Synpunkter på

VGU KRAV med RÅDSTEXT, TRVINFRA-00396

Cykelfrämjandet riks

## Punkt 2 – tydligare effekt från körspår

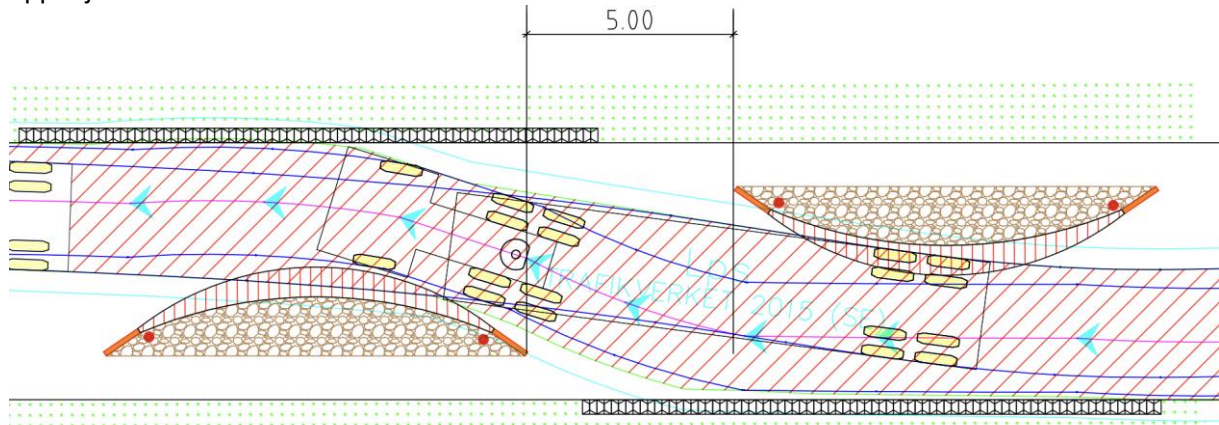
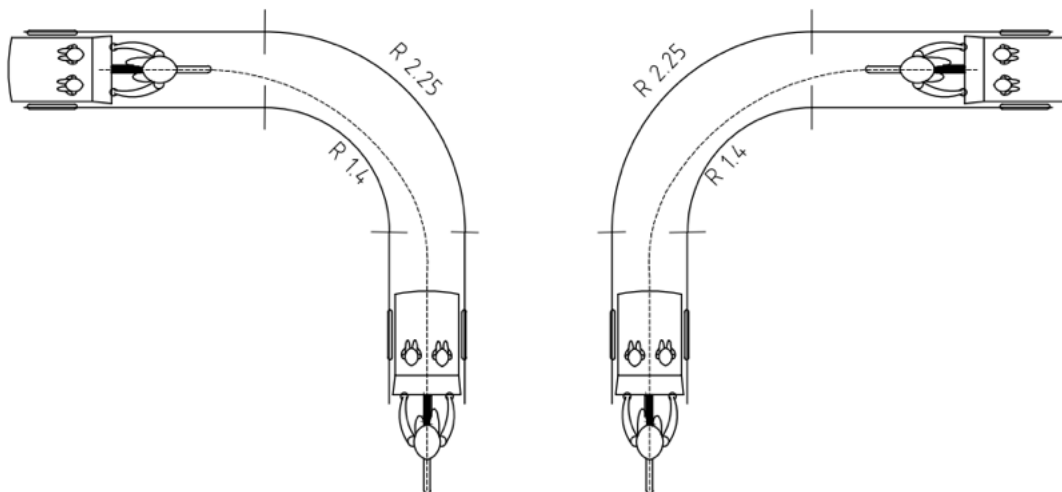
Körspåren bör visa det som körspårsprogram visar. Var hjulen går, ytor som karossen tar som kan inkräkta på ytor där gående och cyklister finns. Körspårsprogrammet Autoturn har också möjligheten att lägga i en linje med valfritt mått utanför fordonet. Den linjen kan användas för att bestämma var kantstenar placeras som då blir en vingelmånen eftersom två förare aldrig kör på samma sätt genom en korsning. Exemplet med körspår är när en Lps kör genom en chikan. Ljusblå linje utanför fordonen är 0,5 m extra utrymme. Det syns också tydligt att hjulen kör över en yta som i detta fall var svagt upphöjd.

Programmet har även möjligheten att visa körspår för olika typer av cyklar. Något som VGU också bör visa eller ha Malmös körspårsmall för lådcyklar med som exempel.

#### **Punkt 4 - Skyddszon**

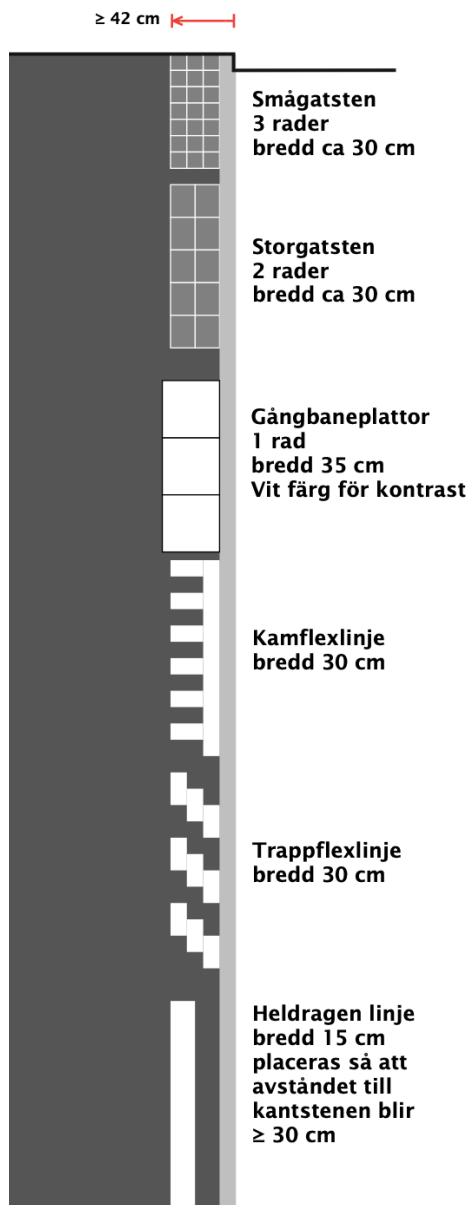
Under råd finns det en vägledning som stämmer med hur det ofta ser ut att skydds-zonen som inte är mot en körbana kan vara belagd med gräs.

VGU bör visa på hur skyddszonen kan utformas där figuren är de exempel som vi tycker motsvarar vårt förslag på definition. Vägmarkeringarna kan falla som alternativ om de maskiner som används inte kan köra på cykelbanan.

Val av linje behöver också ta hänsyn så att avvattningen av cykelbanan fungerar. Lägg linjen med massa kan den orsaka vattensamlingar. Av del skälet och att vägmarkeringen ska ge en som VGU skriver avvikande kontrast och struktur är trappflexlinjen ett bra alternativ som vi har illustrerat.

**K233343, K233345 - skyddsremsan får inte ha samma beläggning som cykelbanan utan ska ha en yta med avvikande kontrast och struktur. Det ska vara möjligt att cykla på den utan ökad risk att cykla omkull. I praktiken innebär detta plattsatta eller ytor med små- eller storgatsten.**

## Begrepp i VGU för Dimensionerande trafiksituation DTS och Utrymmesklass UK

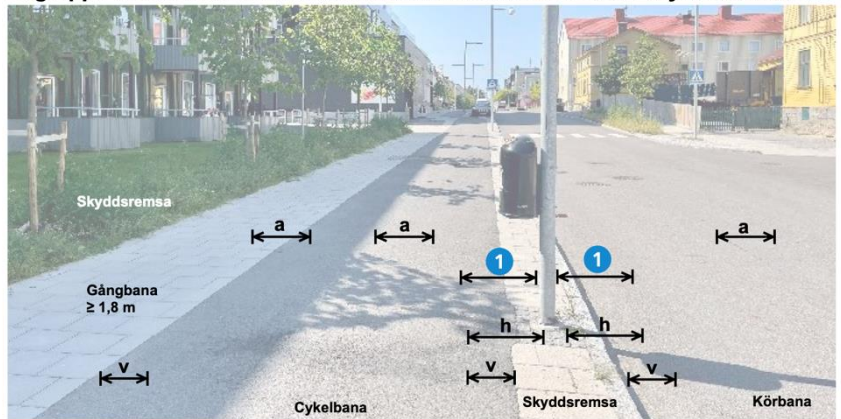
I figuren har vi angett mått från Begrepp och Grundvärden. Det finns flera oklarheter som betyder bli tydliga. Från körbanan finns det två mått, ett mot kantstenen ( $v$ ) och ett mot en stolpe ( $h$ ). Börjar de från fordonen så blir det 30 cm från kantstenen men om en bil kan köra efter kantstenen skulle måttet 50 cm gälla? Detta mått skulle då vara ett högre krav än vad som gäller för cyklisten mot stolpen. Exempel från bilden med en papperskorg behöver finns med om den ska ingå i måttet och inte bara stolpen. Gäller  $v$ -måttet på cykelbanan för cykel mot andra beläggningar är ett annat exempel?

1- Det är ett högre krav på avståndet från en bil (0,50) till belysningsstolpen än en cyklist (0,40) trots att bilisten har en kantsten som hen måste köra över.

### **Punkt 9 – Varje fordon måste rymmas inom sin egen yta**

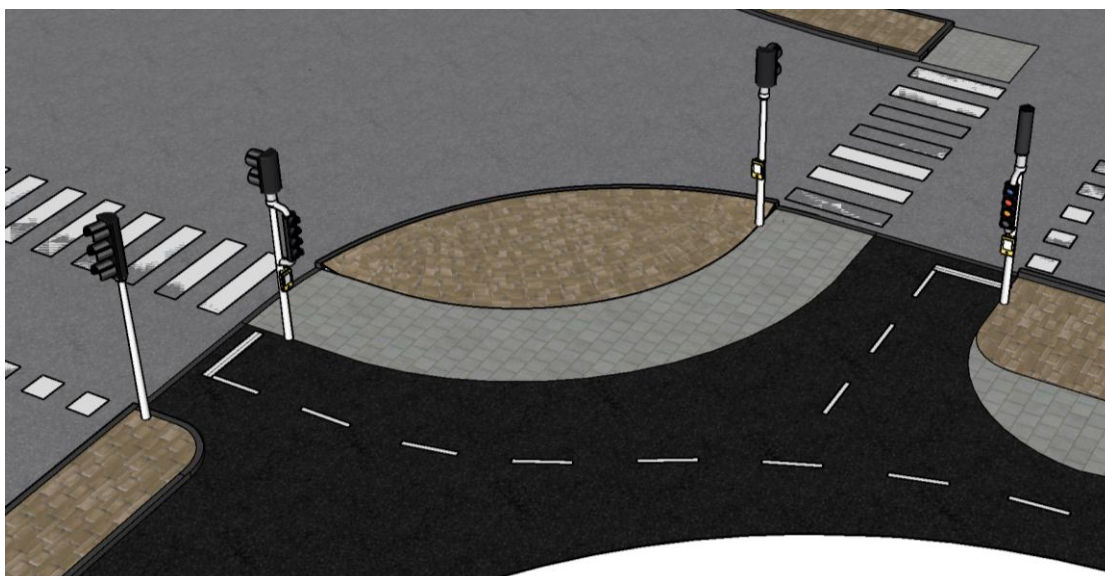
Exempel på där hänsyn inte har tagits till sväng med lådcykel, som istället måste använda en del av gångytan. Se exemplet på Malmös körspårmodell för lådcyklar tidigare.

### Punkt 11 – Varje fordon måste rymmas inom sin egen yta

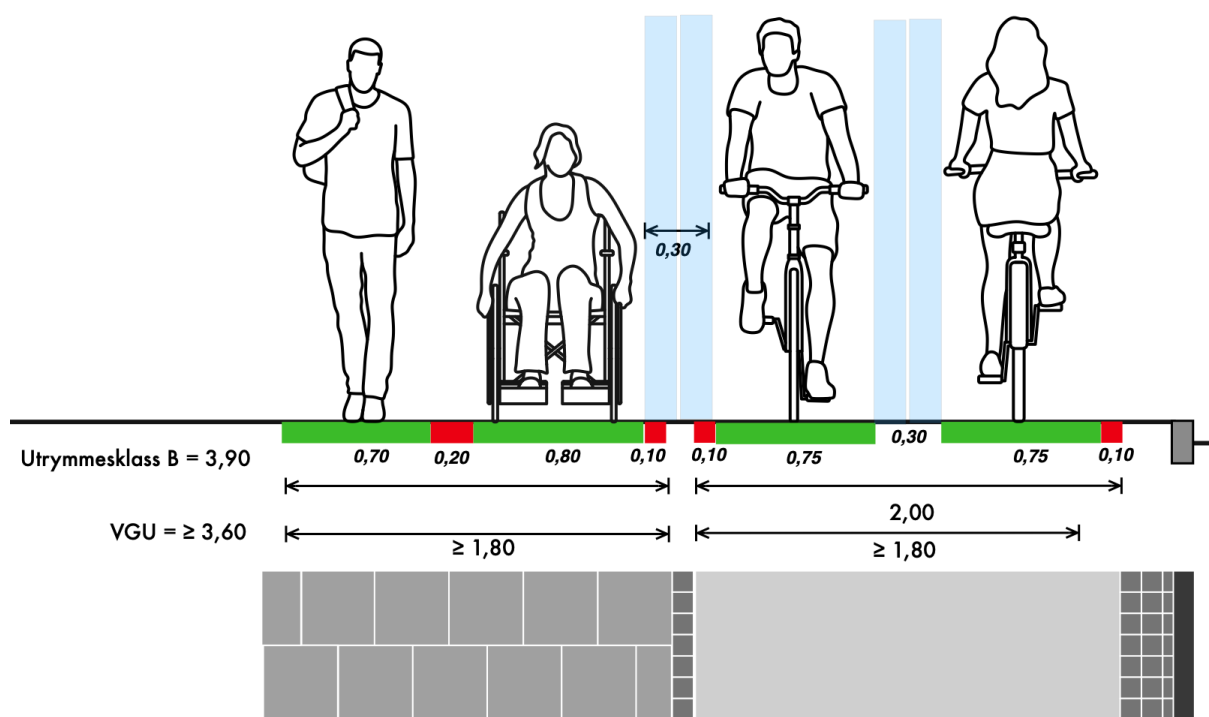
Med detta som en viktig utgångspunkt får inte vi ihop de mått som nämns i K535640 och K235645 som säger att en dubbelriktad GCM-bana ska vara minst  $1,8+1,8\text{ m}=3,6\text{ m}$ . Som framgår av exemplet är måttet för utrymmesklassen (B) för lite för att cyklister ska rymmas inom sin yta som vi anser är en grundprincip på uppdelade gcm-banor.

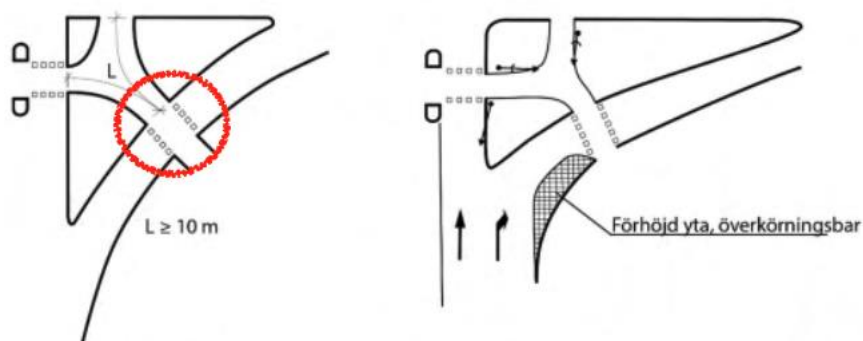
Om det fanns en passage för gående och cyklister i trafiksignalerna måste de få en lika hög standard för sin passage. Det handlar om att passagen görs upphöjd och eller att den regleras som övergångsställe och cykelöverfart

VGU kan ställa krav eller ge råd för hur en sådan ska utformas. Den högra figuren fanns i en tidigare upplaga av VGU.

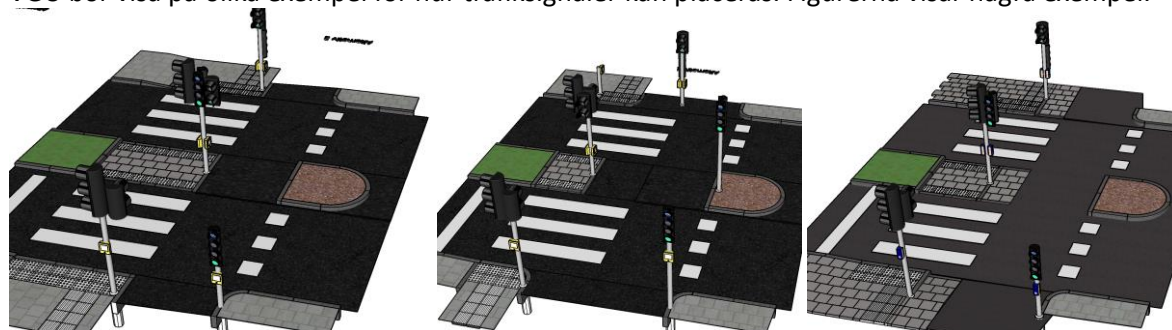
VGU bör visa på olika exempel för hur trafiksignaler kan placeras. Figuren visar några exempel.

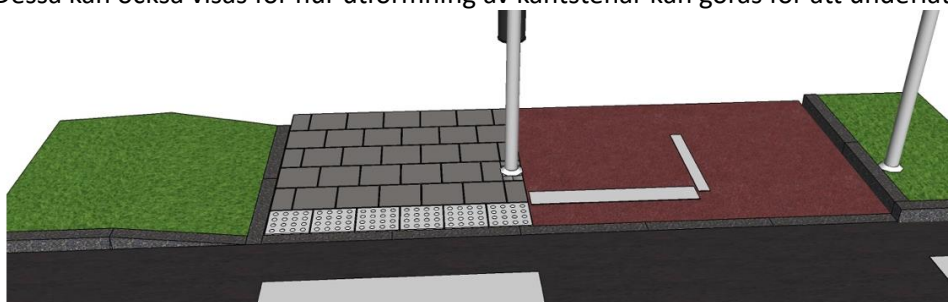
Dessa kan också visas för hur utformning av kantstenar kan göras för att underlätta snöröjningen.

### Sid 380

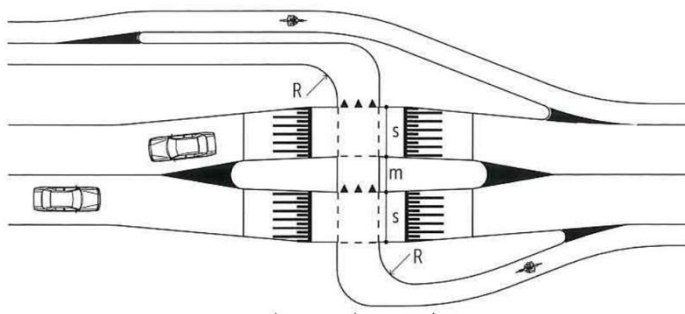
Det finns behov att visa på hur en Ögla kan utformas för cyklister så att det kan komma in på ett trafiksäkert sätt. Exemplet har vi tagit från den nederländska handboken för cykel, CROW.

### Sid 409

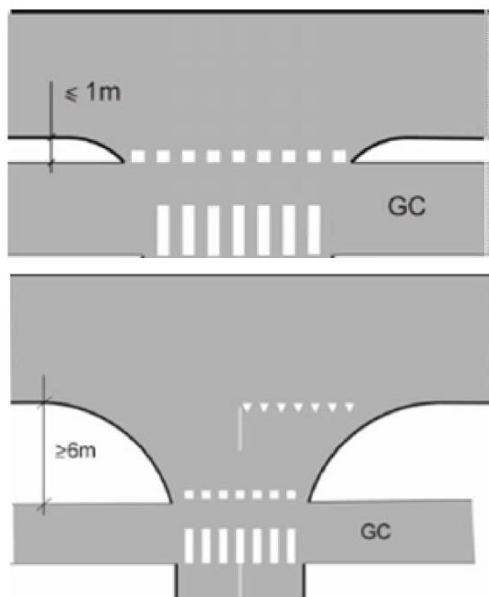
Det behövs någon text om vilken minsta bredd som för skyddsremsan om det ska finnas vägmärken där. Figuren visar att vägen är huvudled varför den ska finnas ett vägmärke till höger efter anslutningen. Klaras de avstånd som är från kör- resp. cykelbanan till detta vägmärke om bredden är 1 m?

Det behövs ett exempel och text om möjligheten att införa dubbla väjningsplikter. Mot cykelpassagen och mot huvudleden och vad som då krävs.

### Sid 411

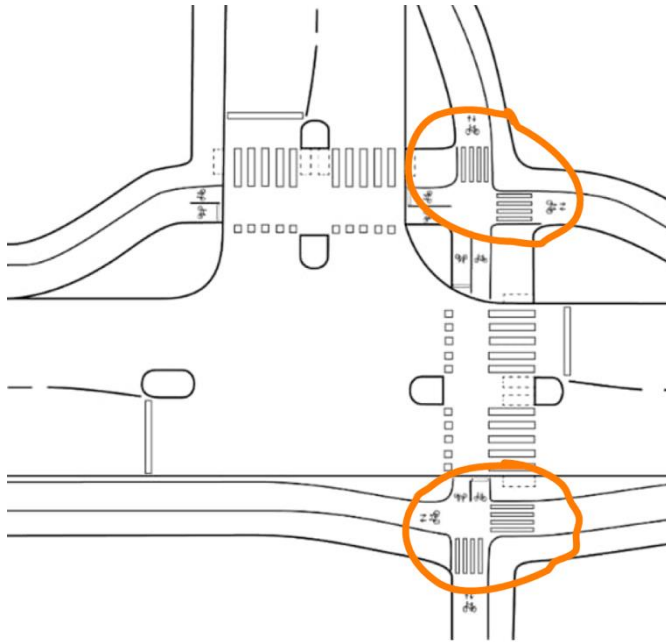
Det finns fler figurer i VGU som visar detta. Ska passager över cykelbanor vara övergångsställen måste man då visa skyltsättningen så att en väghållare ser konsekvensen.

De inringade markeringen kommer trafikanter tolka som övergångsställe. Trafikreglerna säger att detta ska skyltsättas med vägmärken på båda sidor.

I K236366 finns kravet på horisontalradien  $\geq 5$  m. Klarar exemplet detta?

Se även hur vägmarkeringar för cykel är ritad utifrån den tidigare kommentaren.
